**Соглашение 1958 года: рассмотрение проектов поправок
к действующим правилам, представленных GRE**

Предложение по поправкам серии 04 к Правилам № 27 (Предупреждающие треугольники)

Представлено Рабочей группой по вопросам освещения и световой сигнализации*

Схемы знаков официального утверждения

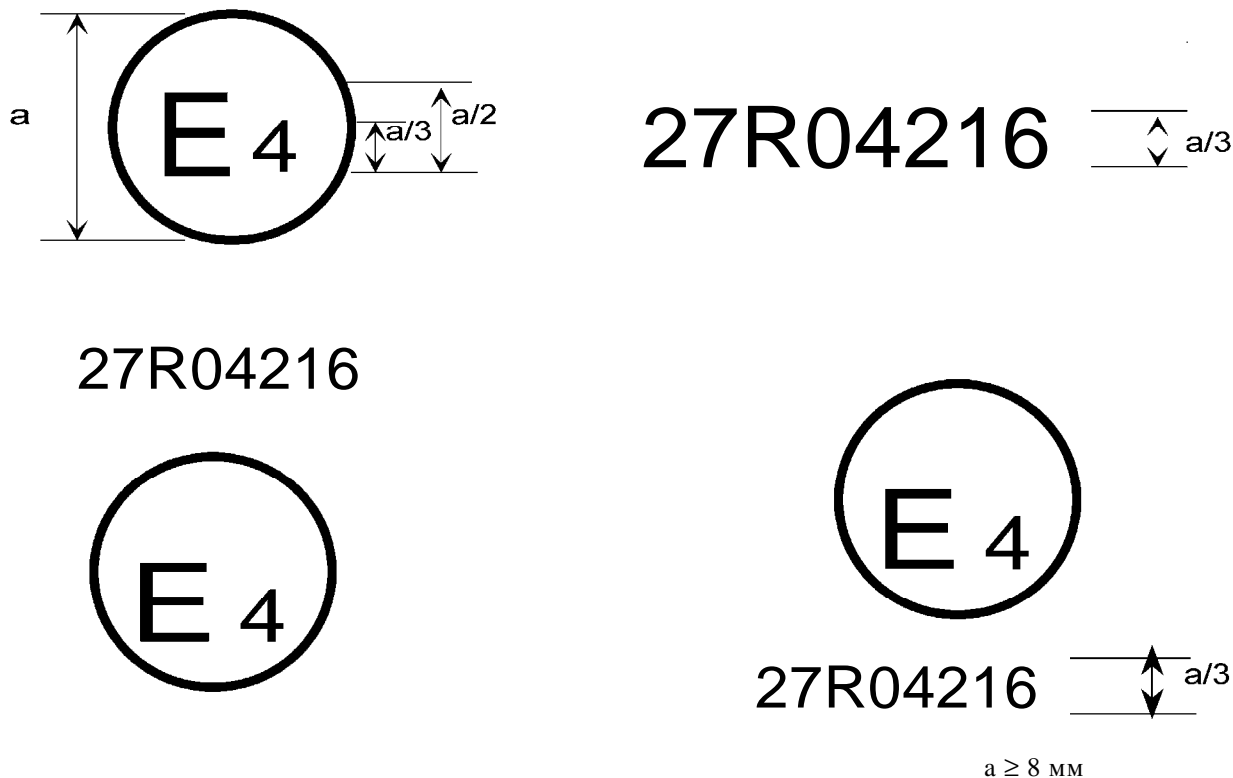
Приложение 2 изменить следующим образом:

Предупреждающий треугольник, имеющий один из приведенных выше знаков официального утверждения в Нидерландах (E4) под номером официального утверждения 04216. Первые две цифры номера официального утверждения свидетельствуют о том, что официальное утверждение было предоставлено в соответствии с предписаниями настоящих Правил, включающих поправки серии 04.

"Рис. 1

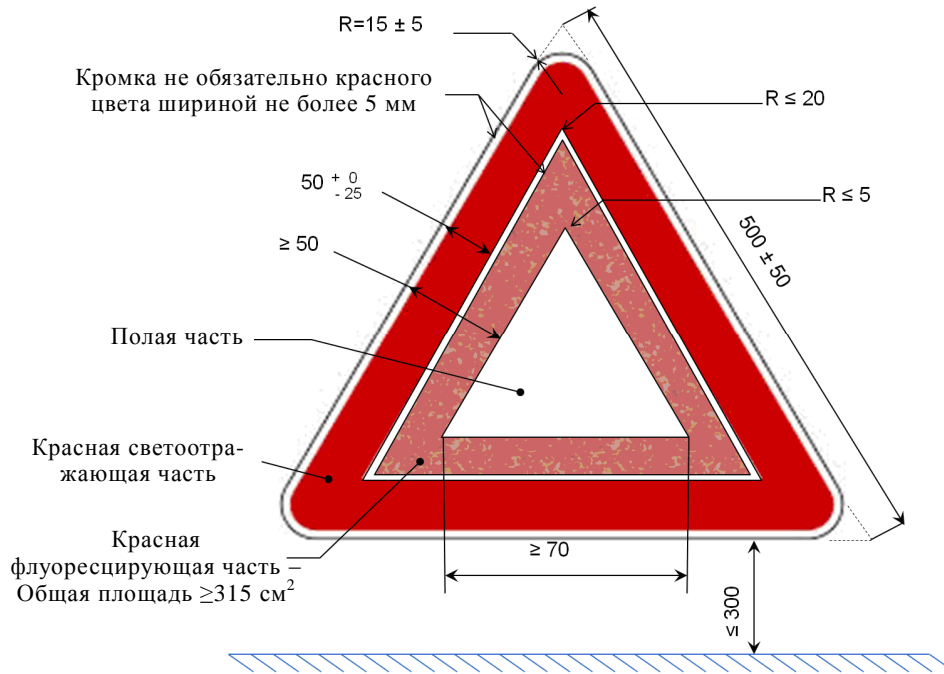
Приложение 3, рис. 1 изменить следующим образом:

Форма и размеры предупреждающего треугольника типа 1 и его упора

"Рис. 2

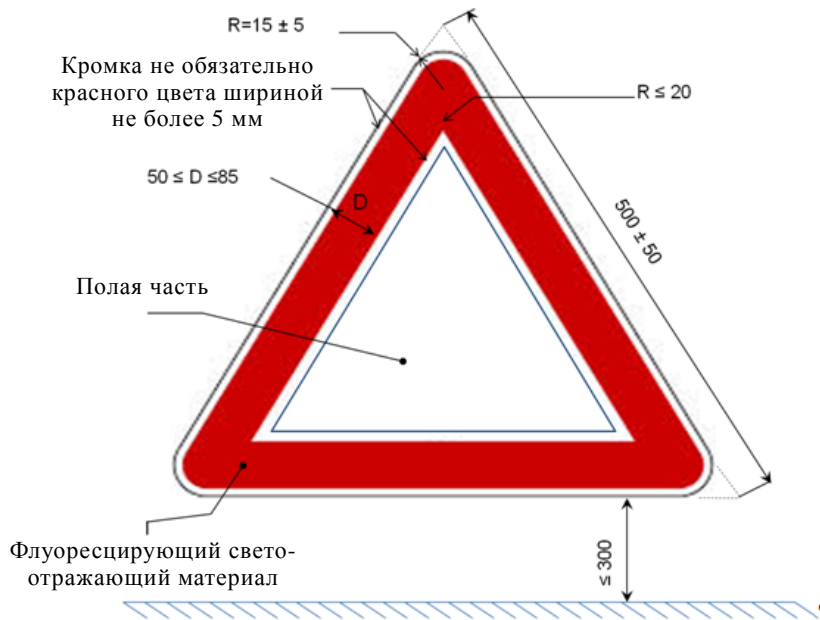
Включить новый рис. 2 следующего содержания:

Форма и размеры предупреждающего треугольника типа 2 и его упора

"Рис. 3

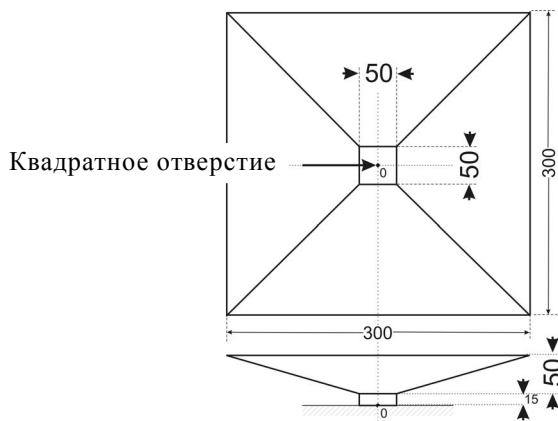
Приложение 3, рис. 2 (прежний), изменить нумерацию на рис. 3, а текст следующим образом:

Испытательное устройство для дорожного просвета

Размеры в мм"
